Gemeinde Nottuln
Aufstellung des Bebauungsplanes Nr. 168 „Beisenbusch III"
Übersicht über die Stellungnahmen und Abwägungsvorschläge

Beteiligung gem. § 4 (1) BauGB vom 14.05.2024 bis zum 17.06.2024 (einschließlich)
abwägungsrelevante Stellungnahmen der Behörden und Träger öffentlicher Belange

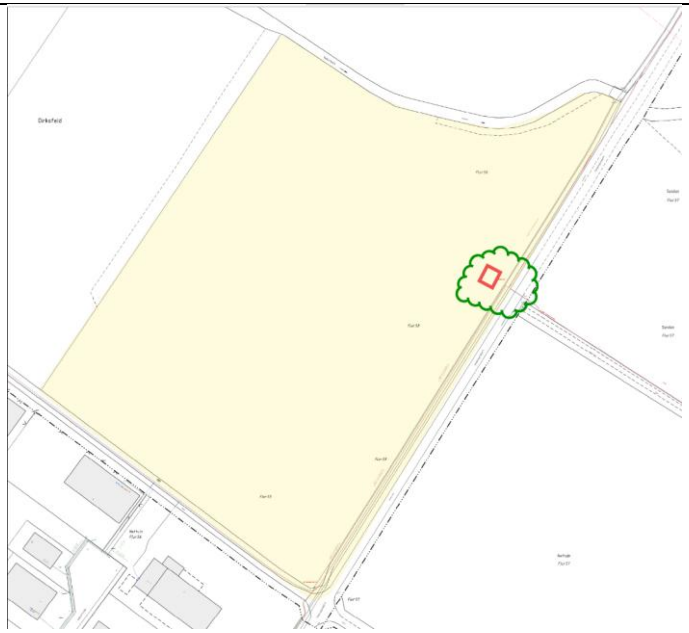
Flächen. In diesem Zusammenhang wird auf die Produktionsintegrierte Kompensationsmaßnahmen (PiK-Maßnahmen) der Stiftung Westfälische Kulturlandschaft hingewiesen. Umsetzung von Maßnahmen in Naturschutzgebieten sowie in und an Gewässern (z. B. Maßnahmen nach der Wasserrahmenrichtlinie).	
9	**Westnetz GmbH: Regionalzentrum Münster (vormals innogy Netze Deutschland GmbH** Schreiben vom 06.06.2024	Sehr geehrte Damen und Herren, als Anlage zu Ihrem o.a. Schreiben haben Sie uns den Entwurf der o.g. Planunterlage zur Stellungnahme übermittelt. Wir weisen darauf hin, dass im Geltungsbereich des oben genannten Planbereiches Mittelspannungsanlagen durch Westnetz GmbH betrieben werden. Der Schutzstreifen beträgt beidseitig der Leitungsachse 1 m, dies entspricht einer Gesamtbreite des Schutzstreifens von 2 m. Zur Sicherstellung einer ausreichenden Stromversorgung im o.g. Baugebiet benötigen wir einen ausgewiesenen Standort für eine neu zu errichtende Kleinstation. Im beiliegenden Planauszug haben wir einen aus netztechnischer Sicht günstigen Stationsstandort mit Trafosymbol gekennzeichnet. Den Flächenbedarf dieser Versorgungsfläche bitten wir mit 3,5 m x 3,2 m zu berücksichtigen. Wir bitten, für die	Der **Hinweis** auf die durch Westnetz betriebenen Mittelspannungsanlagen wird zur Kenntnis genommen. Die Station wird im Bebauungsplan entsprechend als Fläche für Versorgungsanlagen mit der Zweckbestimmung „Elektrizität" festgesetzt und die entsprechenden Leitungen werden über ein Leitungsrecht zugunsten des Versorgers gesichert. Der **Anregung** wird gefolgt. Im Osten des Plangebietes wird im Bereich der neu geplanten Zufahrt ergänzend eine Fläche für Versorgungsanlagen mit der Zweckbestimmung „Elektrizität" festgesetzt.

auszuweisende Versorgungsfläche im B-Plan festzuschreiben, dass erlaubt wird, entsprechend § 6 Abs. 16 BauO NRW 2000 geringere Abstandsflächen zu realisieren. Wir bitten Sie, sich in jedem Fall rechtzeitig vor Beginn der Arbeiten mit dem Standort Billerbeck (02543 211-3611) in Verbindung zu setzen, damit nähere Angaben über die vorhandenen Versorgungsleitungen gemacht und evtl. notwendige Maßnahmen zum Schutz unserer Anlagen getroffen werden können. Als Anlage erhalten Sie Planunterlagen, aus denen die Lage der erforderlichen elektrischen Einrichtungen zur öffentlichen Versorgung ersichtlich ist.	Der **Anregung**, eine reduzierte Abstandsfläche festzusetzen, wird mangels städtebaulicher Erforderlichkeit nicht gefolgt. Der **Hinweis** wird zur Kenntnis genommen und im Rahmen der Umsetzung berücksichtigt.
